リコール届出一覧表

リコール届出日：令和 2 年 2 月 27 日

リコール届出番号	外 - 2982	リコール開始日：準備出来次第	
届出者の氏名又は名称	Groupe PSA Japan株式会社 代表取締役 アンジェロ シモーネ (製作国： フランス共和国) (製作者名： オート Mobil・プジョー) (問い合わせ先：0120-840-240 プジョーコール) (製作者名： オート Mobil・シトロエン) (問い合わせ先：0120-55-4160 シトロエンコール)		
不具合部位（部品名）	燃料装置（燃料タンク）		
基準不適合状態にあると認める構造、装置又は性能の状況及びその原因	燃料タンクにおいて、ロールオーバーバルブフロートの成形金型の寸法が不適切なため、フロート部品のはめ込み部に隙間が生じているものがある。そのため、フロート内に燃料が入り込みバルブの機能が十分働かず、当該バルブからキャニスターに燃料が流れ、最悪の場合、警告灯が点灯しエンストが発生する、または、キャニスターから燃料がもれるおそれがある。		
改善措置の内容	全車両、燃料タンクを対策品に交換する。		
不具合件数	8 件	事故の有無	0 件
発見の動機	市場からの情報による。		
自動車使用者及び自動車分解整備事業者に周知させるための措置	<ul style="list-style-type: none"> ● 使用者 : 電話・ダイレクトメールにて通知する。 ● 自動車分解整備事業者 : 日整連発行の機関誌へ掲載する。 ● 対策実施済車両 : 対策済車両には、運転者席側ドア開口部のドアロックストライカー付近に外-2982のステッカーを貼付する。

改善箇所説明図

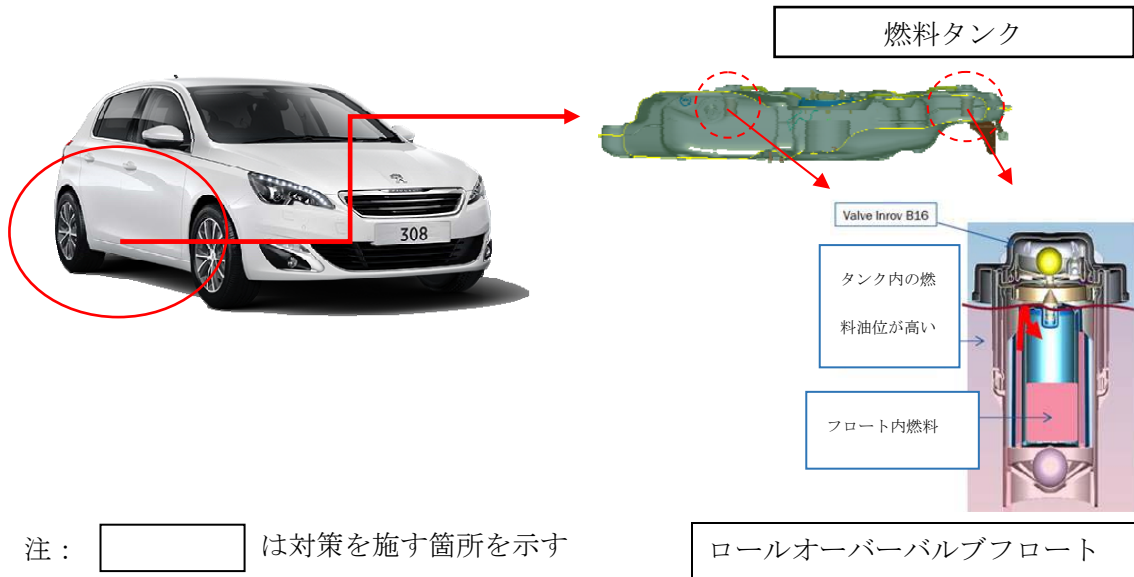
不具合の内容

燃料タンクにおいて、ロールオーバーバルブフロートの成形金型の寸法が不適切なため、フロート部品のはめ込み部に隙間が生じているものがある。そのため、フロート内に燃料が入り込みバルブの機能が十分働かず、当該バルブからキャニスターに燃料が流れ、最悪の場合、警告灯が点灯しエンストが発生する、または、キャニスターから燃料がもれるおそれがある。

改善措置の内容

全車両、燃料タンクを対策品に交換する。
